„Velim – Poříčany, BC“

Vysvětlení zadávací dokumentace - Dodatek č. 16

Obrázek č. 1: tu Pečky – Poříčany, trakční brány TV105N/TV106N a TV107N/TV108N v úseku se šterkovými pilíři

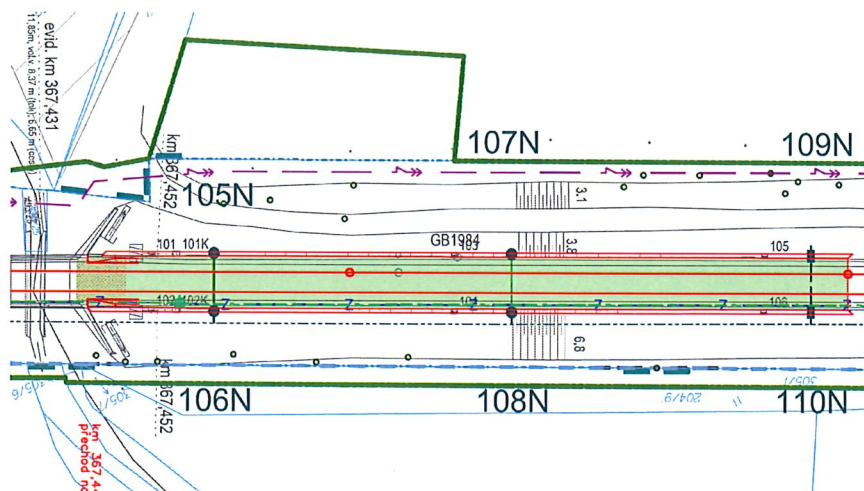
Žádáme zadavatele o informaci, jakým způsobem koordinoval výstavbu šterkových pilot s výstavbou trakčních bran a úpravami trakčního vedení v traťovém úseku Velim – Pečky místech TV117N/TV118N, TV119/TV120N, resp. traťovém úseku Pečky – Poříčany TV105N/TV106N, TV107N/TV108N. Trakční brána je nutná k uvedení do provozu trakčního vedení v koleji č. 1, zároveň však bude znemožňovat provedení šterkových pilot ve výlucce koleje č. 2. Navíc se v úseku se sanací šterkovými pilotami měli základy TV zhotovit až po sanaci zemního tělesa. Viz obrázek č. 1.

Všechny uvedené trakční brány jsou navrženy tak, aby stožáry bylo možné osadit dopředu u jedné koleje, včetně montáže konzoly TV. Teprve na závěr prací v druhé koleji bude provedena betonáž protilehlých základů, osazení stožárů a namontováno břevno brány.
